關様邸　金物図　比較結果

正：２６０２１８關優汰邸 - 金物図．ｐｄｆ（Ｓ - ２１／Ｓ - ２２）

比較：關様邸金物図面０５１２．ｐｄｆ（土台伏図／２階床伏図、印刷日時　２０２６年5月１１日）

確認結果：柱頭・柱脚の大分類記号は、１階では一致。２階の柱脚に７か所の相違。

工事名称	關様邸（福山建築）金物図面	図面名称	２階床伏図
印刷日時	2026年 5月11日 14:59	縮尺	1/55
		物件番号	25-46829

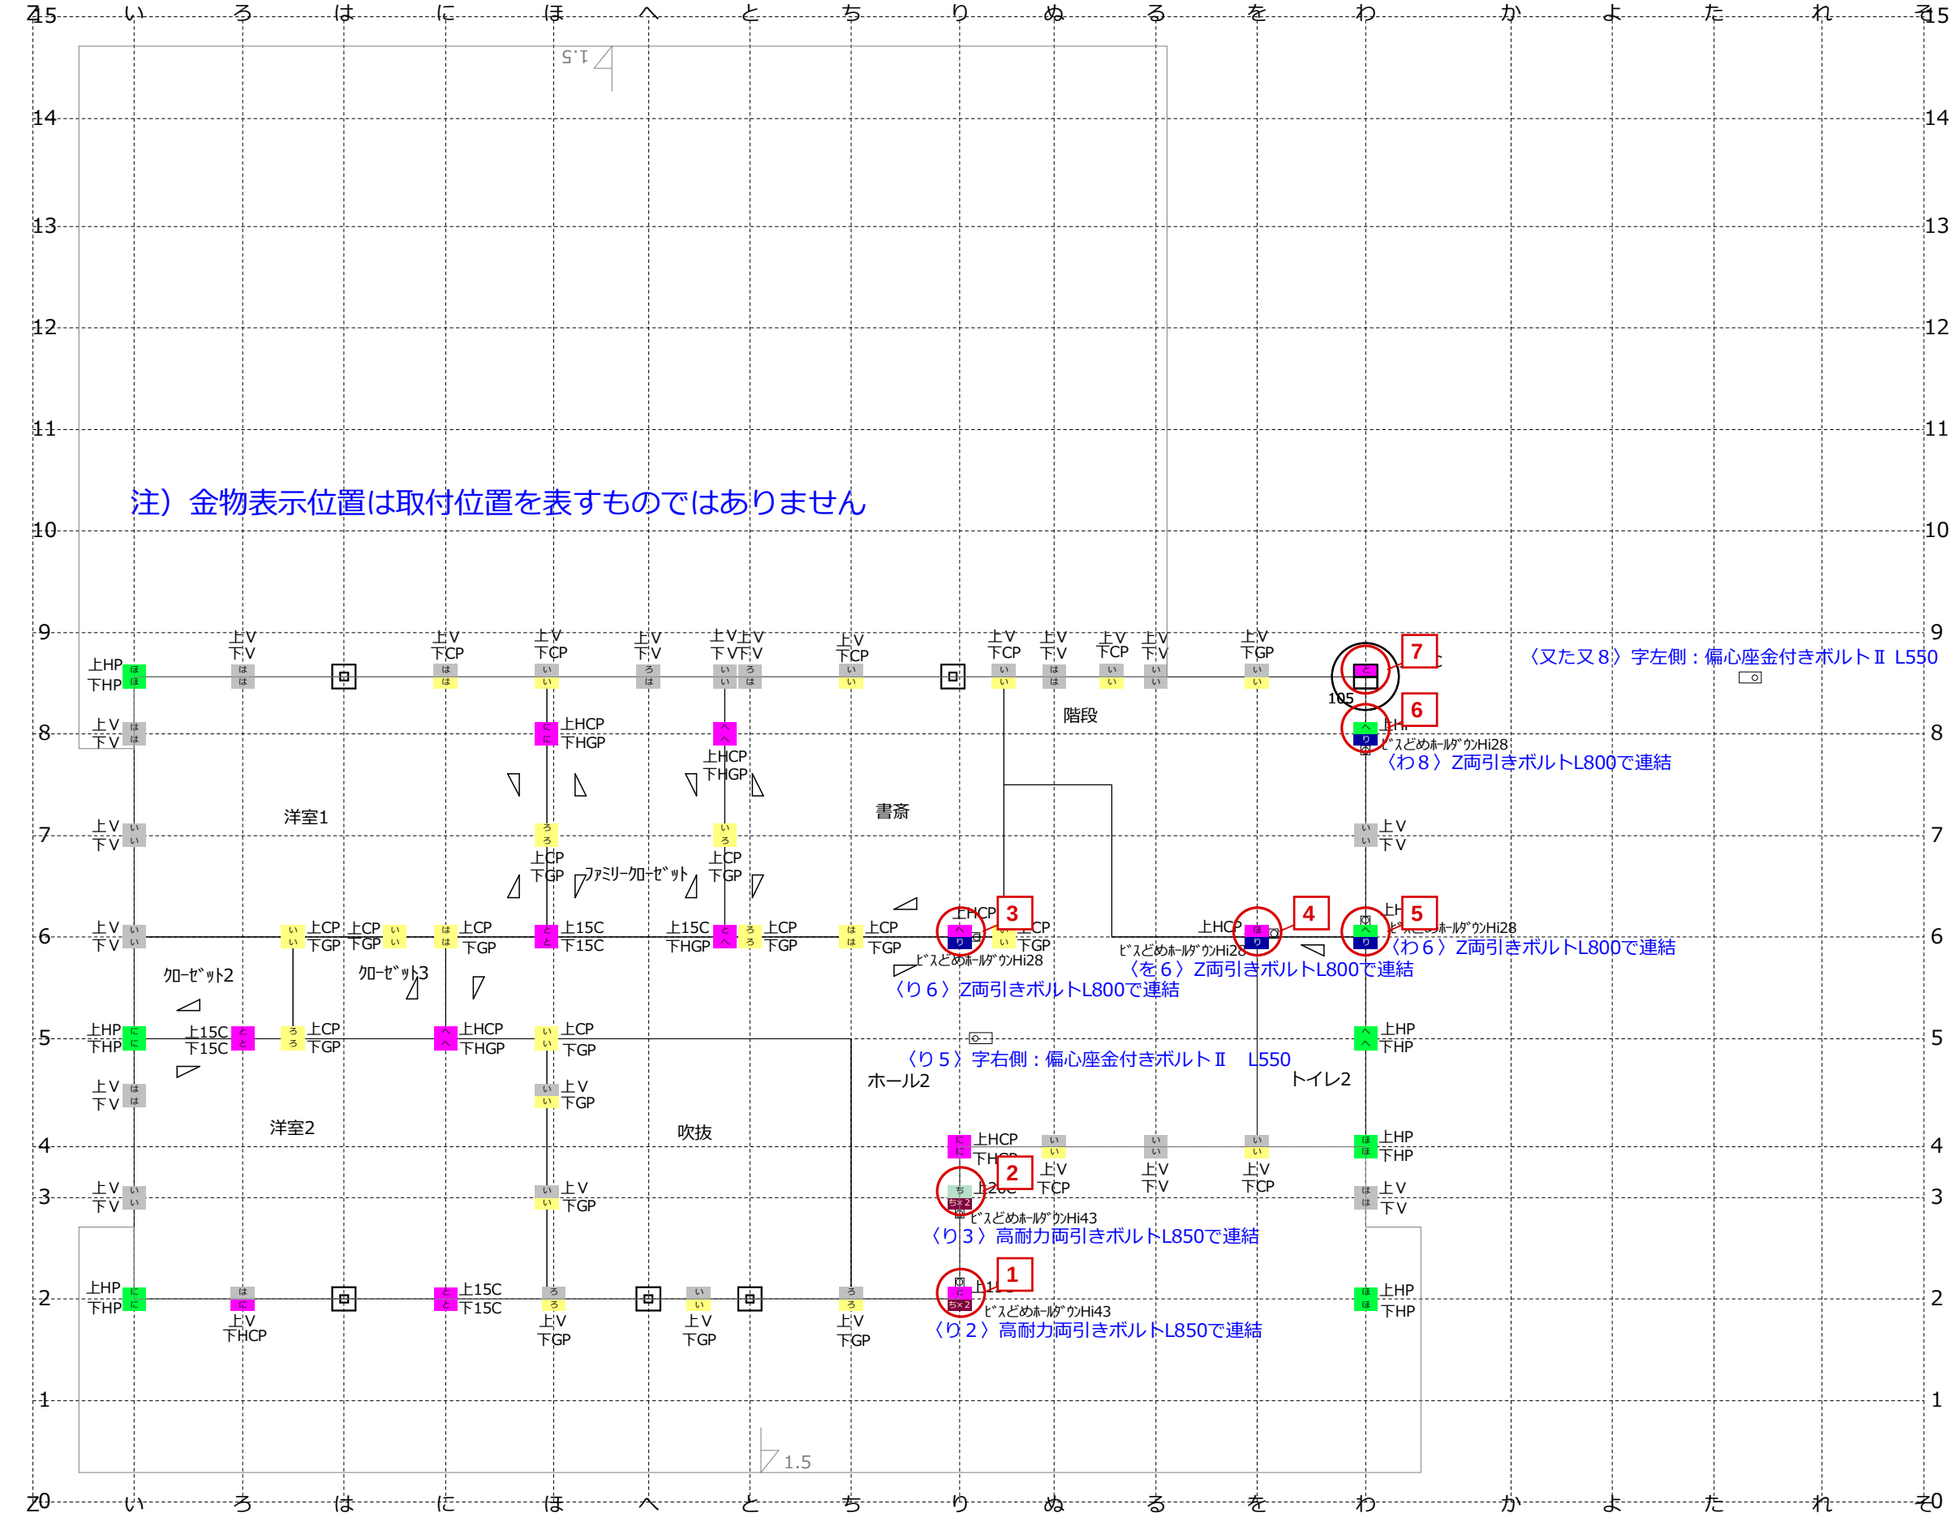
Ｎｏ.	正図の位置	０５１２図の位置	０５１２図	正図	正図へ合わせる記号修正
1	り－２	り－２	と／ち×２	と／り	柱脚：ち×２　→　り
2	り－３	り－３	ち／ち×２	ち／ち	柱脚：ち×２　→　ち
3	り－６	り－６	へ／り	へ／へ	柱脚：り　→　へ
4	わより９７０mm左－６	を－６	ほ／り	ほ／と	柱脚：り　→　と
5	わ－６	わ－６	へ／り	へ／へ	柱脚：り　→　へ
6	わ－８＇より５１５mm下	わ－８	へ／り	へ／へ	柱脚：り　→　へ
7	わ－８＇	又た又８（青字注記）	と／空欄	と／へ	柱脚：へ　の記載がない

商品表示：Ｎｏ．１・２の０５１２図は柱脚Ｈｉ４３×２。Ｎｏ．３～６は柱脚Ｈｉ２８。Ｎｏ．７は柱脚商品表示も空欄。

・０５１２図のＬ８００／Ｌ８５０の両引きボルト、Ｌ５５０の偏心座金付きボルトの追記は、正図にはありません。
　上下階接合の納まりに関わるため、記号を合わせる際に追記をそのまま削除せず、設計者へ確認してください。
